RELATÓRIO DE CONSULTA PÚBLICA

Loteamento Norte de Caxias

TDE - Empreendimentos Imobiliários, S.A.

EIA/1736/2024

Figura 3 - PDM e PPNC – Imagem elaborado pelo Autor

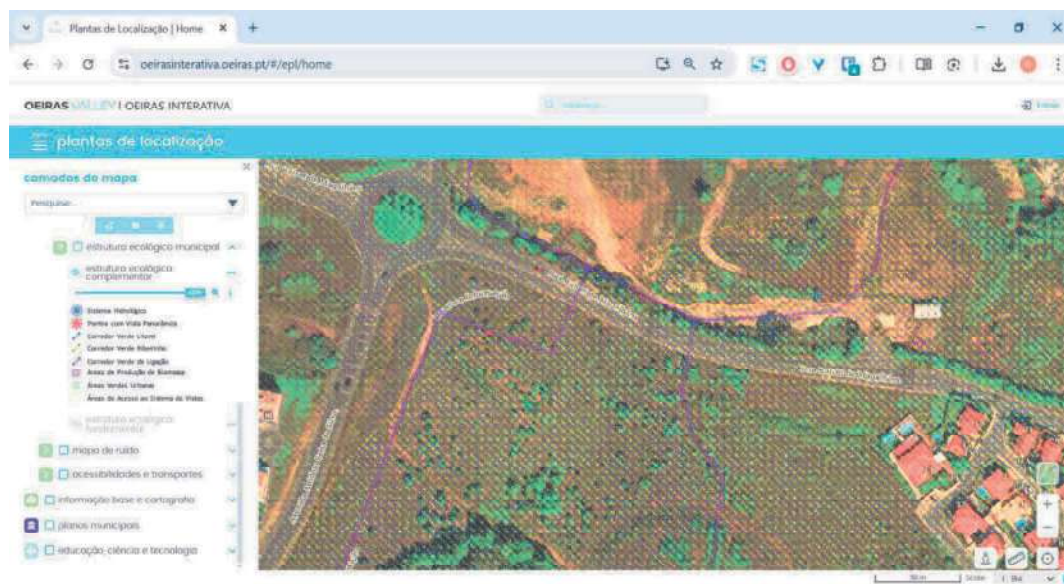
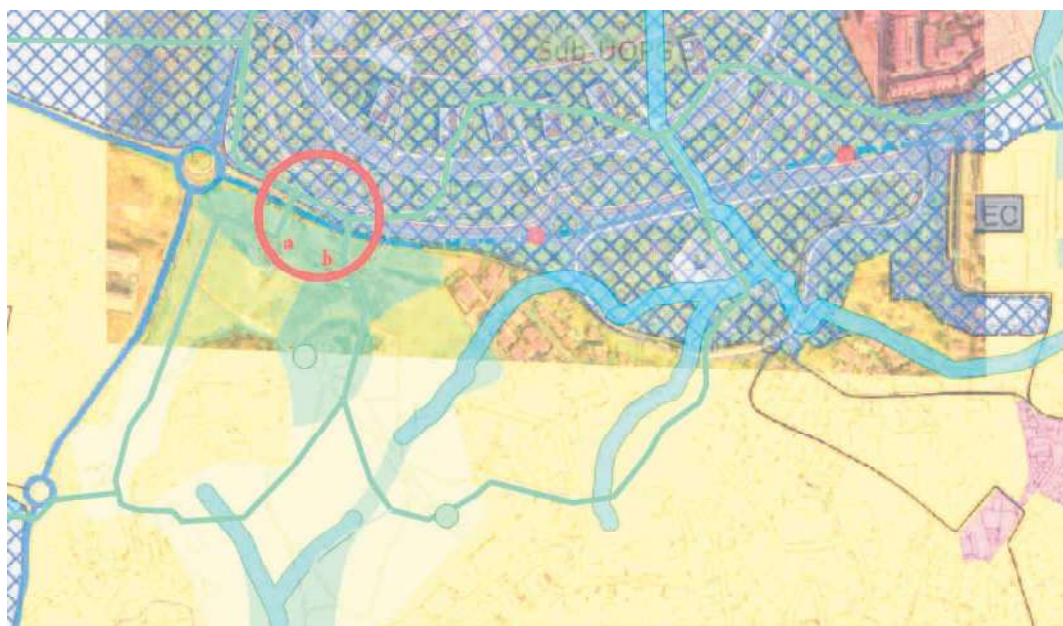
Para cumprimento do PDM será necessário a OLNC prever pelo menos uma travessia pedonal (aérea ou subterrânea) sobre a futura VLS no prolongamento do percurso pedonal junto ao lote 10 (entre o lote 10 e 11) para implementação dos corredores verdes de ligação da OLNC para Sul à zona do Alto das Lebres e ao Vale da Terrugem previstos no PDM (assinalados com um círculo vermelho na imagem acima). O corredor a nascente (a) permite o acesso à zona entre a Quinta da Eira e a Av. António Sena da Silva. O corredor a poente (b) permite o acesso ao ponto com vista panorâmica na cumeeira do Alto das Lebres, prolongando-se para o talvegue do Vale da Terrugem.

Figura 4 – EIA Vol-II Tomo1 pg. 49 – OLNC - Rede de percursos pedonais e cicláveis acessíveis

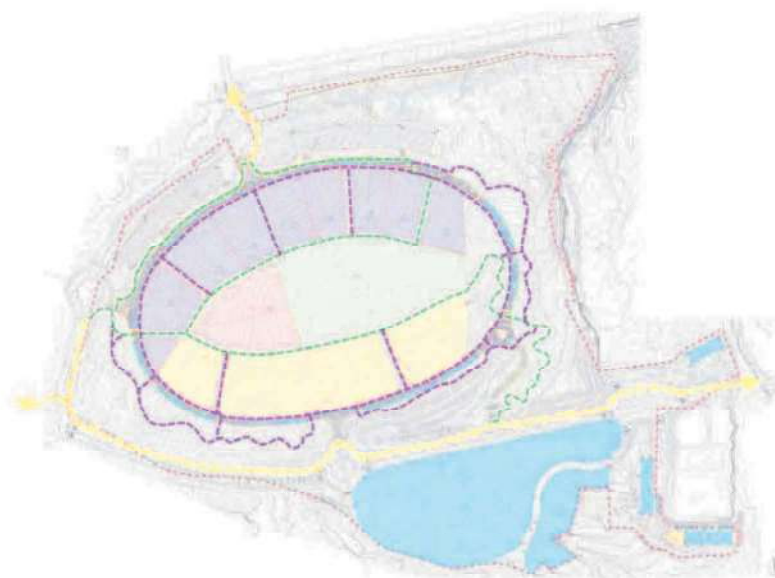
A travessia pedonal da VLS não parece constar dos elementos da OLNC (Figura 4), embora estivesse prevista em elementos anteriores uma travessia a Nascente no prolongamento do percurso entre os lotes 14 e 15 para acesso ao lote 20 equipamento, frente à bacia de retenção/lago (Figura 5).
